Tenstadalen dagvattenpark

PM Geoteknik frågor i detaljplanen

Datum	2020-12-12
Uppdragsnummer	1320041679
Utgåva/Status	Detaljplan

19R19 1,0-2,0m

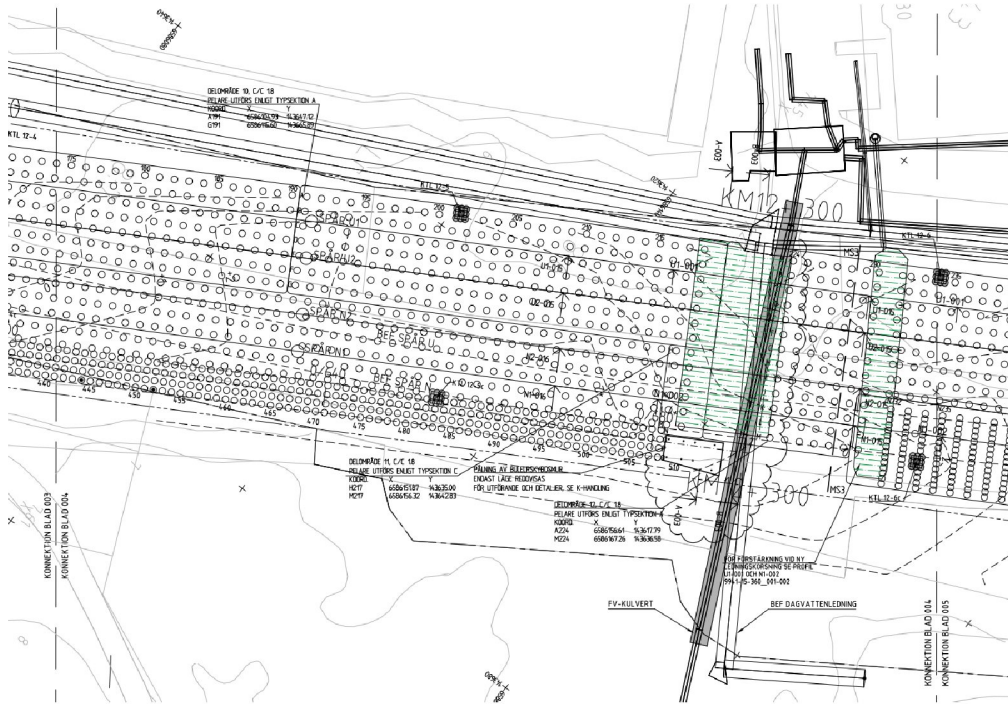
- Finns det risk för sulfidproblematik vid schaktning med tanke på markens beskaffenhet?
- Medför temporär grundvattensänkning någon risk för Mälarbanan?

Prov har analyserats på lab och presenteras i MUR. Labbet gör nedanstående bedömning. Jorden bedöms därför inte medföra några miljömässiga problem vid schaktning och uppläggning ovan grundvattenytan.

Provet bedöms enligt bedömning ett (Tabell 3) ha en måttlig risk för försurning på kort sikt och en måttlig risk för försurning på lång sikt. Bedömning enligt Trafikverkets modell (Figur 2) indikerar att provet har en låg försurningspotential och en låg försurningseffekt. Försurningsprocessen bedöms ha startat i provet enligt det anaeroba analysen.
